## INCIDENCIA 6028317 CALLE QUILICHAO 4, MADRID MAD10041-CR004199-02

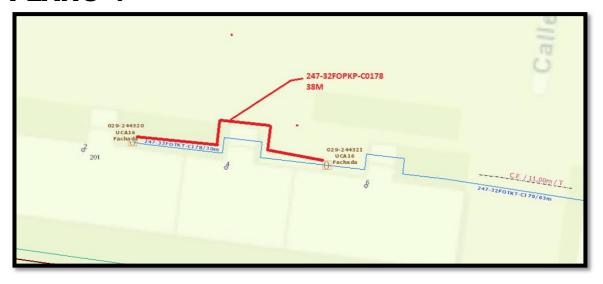
Tras revisión en campo comprobamos que debido a construcción de nuevo ascensor en C/Quilichao 4, se debe realizar cambio de sección del tramo247-32FOPKP-C0178 38M, para ello bordearemos el nuevo ascensor y tenderemos nuevo tramo entre las ctos 029-28-244320 y CTO 029-28-244321, no hay acometidas involucradas, sólo se fusionarán fibras activas.
